Bieterfragen- und Antwortkatalog 131/24-33-2-S

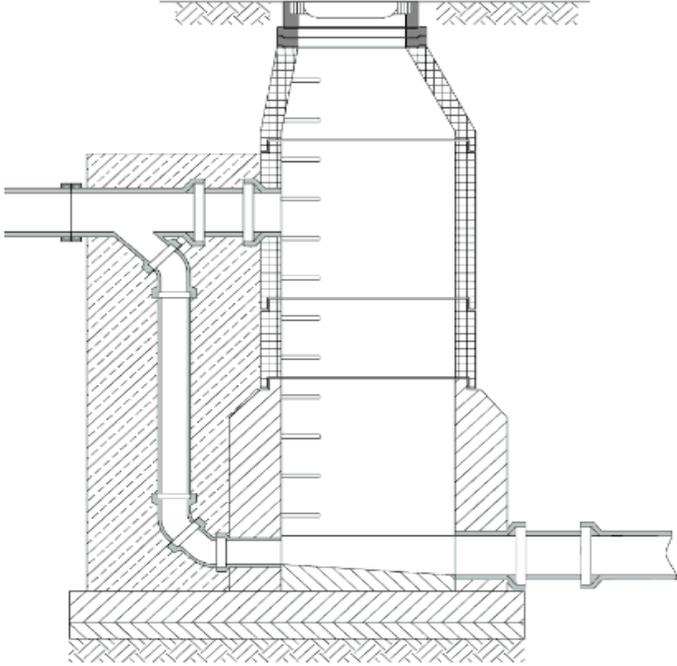
Lfd. Nr.	Frage	Datum	Antwort	Datum
14	<p><u>Pos. 2.1.8 Schachtsturz</u> Meinen Sie einen Absturz? „...einschl. ... Reinigungsdeckel, Montageschellen“ Die Leistungsbeschreibung ist unklar. Was ist ein Reinigungsdeckel und wo soll dieser eingebaut werden? Wo sollen Montageschellen eingebaut werden und von welcher Art sollen diese sein? Zur weiteren Klärung senden Sie uns bitte zusätzlich zu der textlichen Aufklärung einen Ausführungsplan zu, damit im Sinne der VOB/A bzw. VOB/A-EU eine ordentliche Kalkulation erfolgen kann. Um welche Schachtbezeichnung handelt es sich gemäß Plan 5-312-E Index E?</p>	12.12.2024	<p>schematische Darstellung:</p>  <p>The diagram shows a cross-section of a shaft. At the top, there is a concrete ceiling with a circular opening. Below this opening, a metal frame (Montageschellen) is installed. A pipe (Reinigungsdeckel) is connected to this frame and extends downwards into the shaft. The shaft walls are shown with a brick-like pattern. At the bottom of the shaft, there is a concrete base. A horizontal pipe is shown on the right side, connected to the shaft's structure.</p>	16.12.2024
